Avis IRSN N° 2017-00044

Objet : EDF/Saint-Laurent-des-Eaux
INB n°74/Silos d'entreposage de chemises de graphite
Evaluation complémentaire de sûreté (ECS)

Coupes transversales Nord-Sud du silo 2 et de l'enceinte géotechnique (cotes m NGFO)

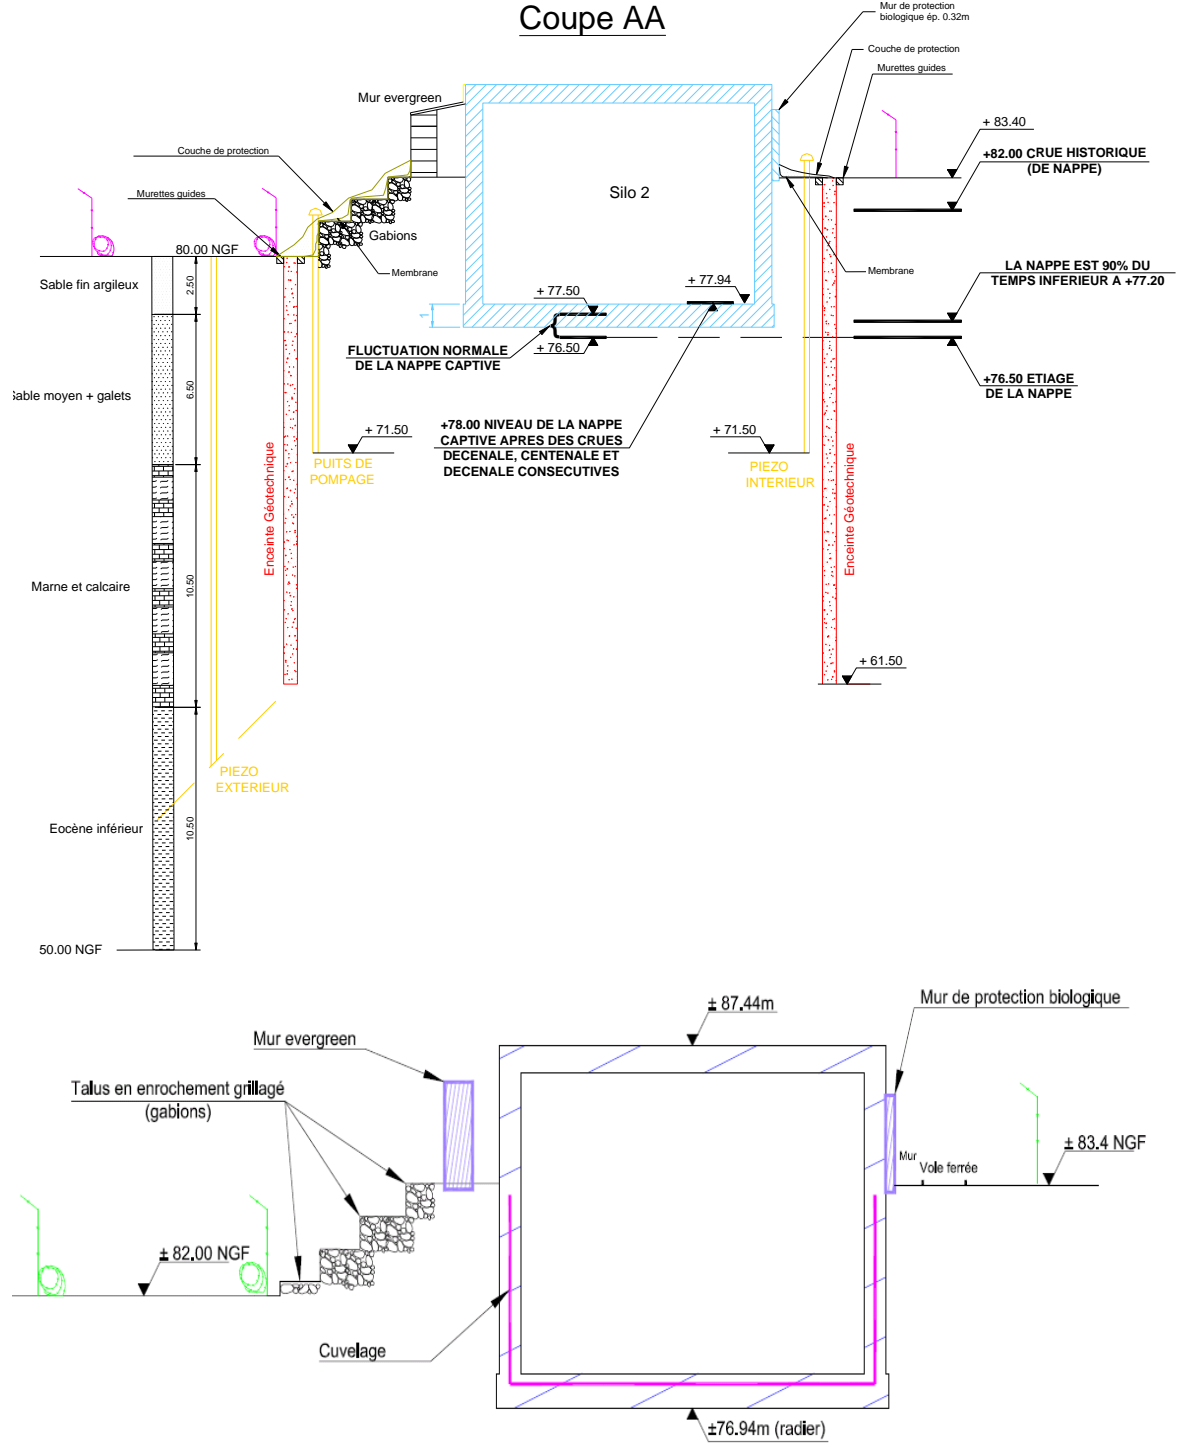
Cette enceinte est complétée par un système de pompage permettant de maintenir la nappe à l'intérieur de l'enceinte en dessous de la cote 76,64 m NGFO, soit 0,3 m en dessous de la base inférieure du radier des silos. Les pompes se mettent en marche et s'arrêtent automatiquement de façon à réguler, en fonctionnement normal, la hauteur de la nappe à une hauteur comprise entre 76 et 75 m NGFO. En surface, l'espace situé entre l'enceinte et les silos est recouvert d'une membrane souple permettant d'empêcher l'infiltration des eaux météoriques et des eaux de débordement en cas de crue importante de la Loire. La figure en annexe 1 au présent avis présente les différents composants mis en place pour éviter une infiltration des eaux dans les silos.

Dans l'ECS, EDF considère qu'une crue importante de la Loire conduisant au noyage de la plateforme des silos, située à 83,40 m NGFO, provoquerait la perte de l'alimentation électrique du système de pompage et donc à son arrêt. A cet égard, EDF estime que le délai disponible avant que la nappe atteigne la base du radier des silos, en considérant un niveau de nappe initial à 72 m NGFO et une vitesse de remontée de la nappe intérieure à l'enceinte géotechnique de 11 mm/jour, serait très largement suffisant pour remettre en service le système de pompage.

A cet égard, il convient de rappeler que, dans le cadre de l'instruction des suites du dossier de réexamen de sûreté de l'installation transmis par EDF en 2010, l'IRSN a évalué la note technique présentant la simulation de l'impact d'une crue majorée de sécurité (CMS) de la Loire sur une remontée de la nappe dans l'enceinte à partir d'un niveau initial de la nappe de 76 m NGFO. Dans l'avis de janvier 2015 présentant notamment l'évaluation de cette note, l'IRSN a considéré, au regard des incertitudes sur les hypothèses retenues par EDF dans la simulation, que la vitesse de remontée de nappe considérée (11 mm/jour) pouvait être sous-évaluée. En considérant des hypothèses enveloppes, l'IRSN a estimé que la cote 76,64 m NGFO pourrait être dépassée 26 jours environ après le début de la crue. EDF a indiqué qu'un tel délai était toutefois suffisant pour remettre le système de pompage en fonctionnement. A cet égard, l'IRSN observe que l'abaissement à la cote 75,5 m NGFO (au lieu de 76 m NGFO) du niveau de la nappe à l'intérieur de l'enceinte géotechnique qui provoque le démarrage du système de pompage, tel que recommandé par l'ASN dans sa lettre de juillet 2015 relative aux suites du réexamen de sûreté, permettrait d'augmenter le délai avant que la nappe n'atteigne la base du radier des silos.

Par ailleurs, EDF indique dans l'ECS que le noyage de la plateforme (crue de niveau CMS ou au-delà) pourrait conduire à une infiltration d'eau par l'intermédiaire des parois des silos, dans la mesure où le cuvelage métallique s'arrête au niveau 83,12 m NGFO. EDF estime toutefois que les bouches d'extraction d'air, fermées par des tapes pleines, qui sont situées au niveau 85,4 m NGFO, ne peuvent pas être atteintes par une inondation d'origine externe. **Ceci n'appelle pas de remarque.** En effet, il convient de rappeler que le niveau de la « crue fluviale augmentée » retenu par EDF dans le cadre des ECS des réacteurs du CNPE de Saint-Laurent-des-Eaux (84,9 m NGFO) n'a pas appelé de commentaire de l'IRSN.

En tout état de cause, EDF estime que la faible quantité d'eau qui s'infiltrerait par les parois des silos resterait confinée au fond de ceux-ci et pourrait être reprise ultérieurement par la « *solution palliative* » précitée, dont le matériel (pompes, tuyauteries et contrôle-commande) est entreposé dans un bungalow à proximité immédiate des silos. Au cours de l'instruction, EDF a précisé que ce matériel, dont il est prévu de vérifier le bon fonctionnement annuellement, resterait disponible en cas d'une crue nettement supérieure au niveau de la plateforme, jusqu'à la cote de 84,5 m NGFO. **L'IRSN estime que le système de pompage de la « *solution palliative* » devrait être disponible en cas de crue fluviale augmentée (niveau 84,9 m NGFO).** *Ce point fait l'objet de l'observation formulée en annexe 2 au présent avis.*

L'IRSN estime qu'EDF devrait prendre des dispositions pour s'assurer de la disponibilité du système de pompage de la « solution palliative » en cas de crue fluviale augmentée (niveau 84,9 m NGFO).
